Minuta de respuesta a ORD 2354

Plan de Cierre de Faena Tambillos de Cía. Minera Florida S.A

Distancia del depósito de relaves al muro de pie

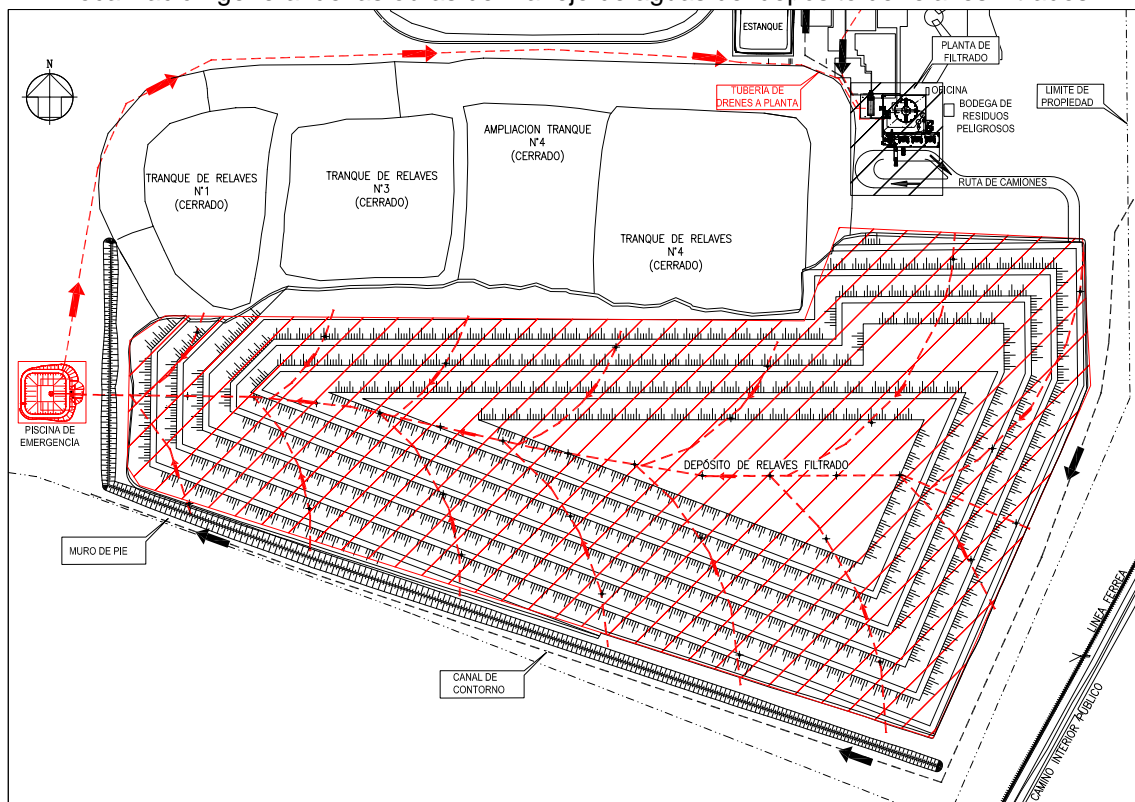
2.5 En el punto 3.3 Descripción Faena, no se menciona el deposito de relaves filtrados con todas las instalaciones involucradas como por ejemplo la planta de filtrado, se solicita incluir en dicho punto.

Se incorpora el punto 3.3.3 el Área Deposito de Relaves Filtrados donde se describen sus instalaciones involucradas.
